**INFORME DE HITO DE CONTROL  
N° 003-2024-OCI/0345-SCC**

**“MEJORAMIENTO Y AMPLIACIÓN DEL SERVICIO DE LA  
INSTITUCIÓN EDUCATIVA DE NIVEL PRIMARIO N° 84271  
DEL CENTRO POBLADO DE HUANZA, DISTRITO DE  
ACOBAMBA, PROVINCIA DE SIHUAS –  
DEPARTAMENTO ÁNCASH”**

**HITO DE CONTROL N° 1 – EXPEDIENTE TÉCNICO**

**IMAGEN N° 2**  
**PLANO PERIMÉTRICO DEL ÁREA A INTERVENIR**

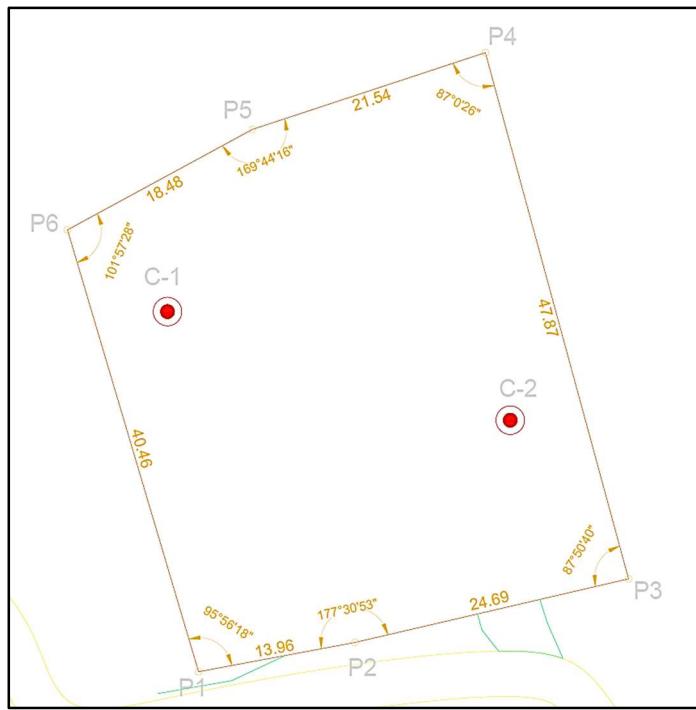
Sin embargo, de acuerdo al Plano TOPO-01 del expediente técnico, en el cual se describe el área y perímetro a intervenir, la ejecución de la obra comprende un área de 1 767,84 m<sup>2</sup> y un perímetro de 167,00 m, así como se precisan los linderos y colindancias siguientes:

Así también, en el Plano PG. M. TIER.-02, en el cual se desarrolla y describen perfiles longitudinales y transversales para el movimiento de tierras, se muestra que el cerco perimétrico se desarrolla en una longitud de 166,42 m; lo que es concordante con el restante de planos de desarrollo estructural y arquitectónico.

Siendo el área representada en los planos de ejecución mayor al área registrada en SUNARP, y al no presentarse documentación anexa que acredite la propiedad o posesión de terrenos aledaños, se posibilita el riesgo de interferencias con los predios colindantes a la obra, lo que puede generar controversias con los propietarios de las colindancias, generando retrasos por reformulaciones y afectando la correcta ejecución de la obra.

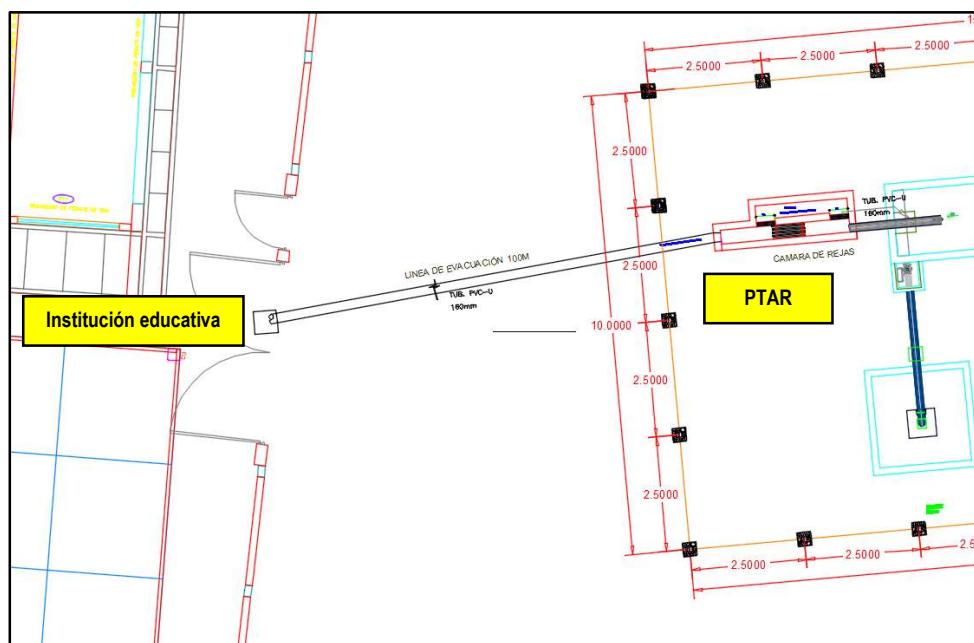
Debe precisarse que, el sistema de tratamiento planteado es anaeróbico, puesto que se incluye un tanque séptico cerrado para la sedimentación y eliminación de lodos, conectado a un lecho de secado de poca profundidad, por tanto, correspondería, de acuerdo a la normativa antes citada, una distancia de 500 m de la edificación.

Sin embargo, de acuerdo al plano IS-PTAR-01-2 del expediente técnico, la distancia entre el colegio y el ingreso a la cámara de rejas del PTAR es de 100 m solamente, lo que generaría el riesgo de afectar a la población educativa, por la emanación de olores de los lechos de secado.

**IMAGEN N° 4**  
**DIMENSIONAMIENTO DEL TANQUE SÉPTICO**

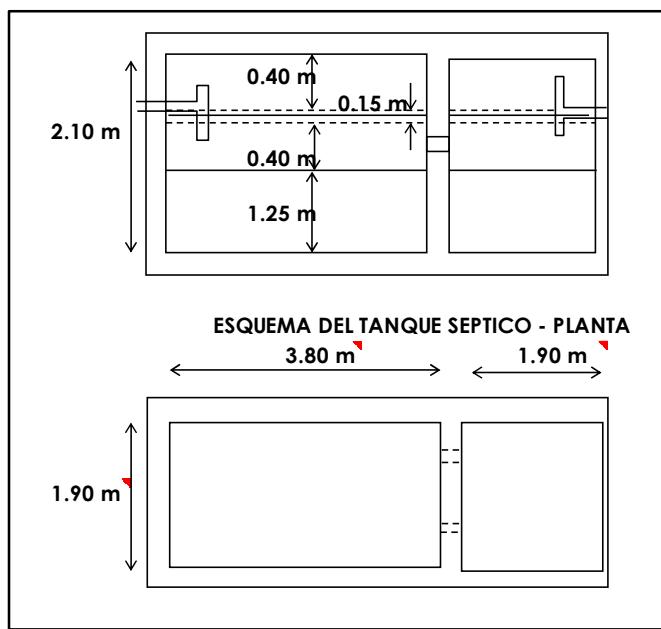
De acuerdo a la memoria de cálculo del tanque séptico de la PTAR, se ha obtenido un volumen útil total de 12,62 m<sup>3</sup>, lo que ha concluido en el dimensionamiento siguiente:
